## 改善箇所説明図 ①

## 改善箇所説明図 ②

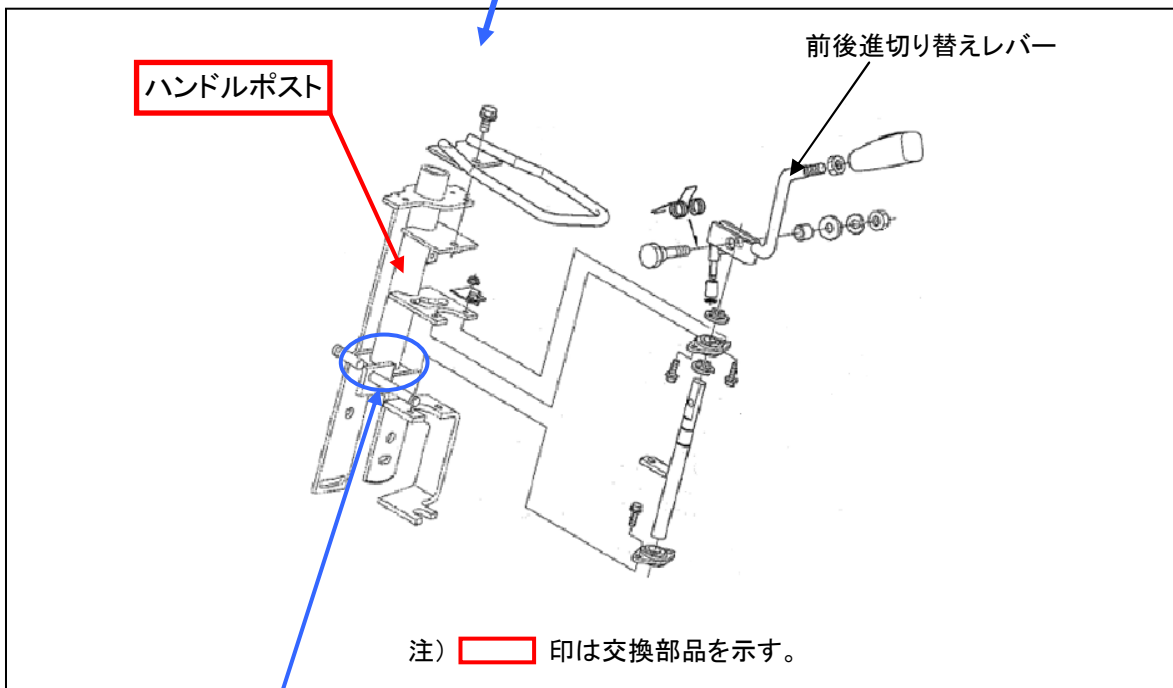
かじ取装置において、ハンドルポストの溶接が不適切なため、当該溶接部に亀裂が生じる場合がある。そのため、そのままの状態で使用を続けると、亀裂の進行によりハンドルポストが適切に保持できなくなり、当該ハンドルポストに装着されている前後進切り替えレバーが誤作動し、車両が動き出すおそれがある。

全車両、ハンドルポストを良品に交換する。

ハンドルポストの下面に白マークを入れる。
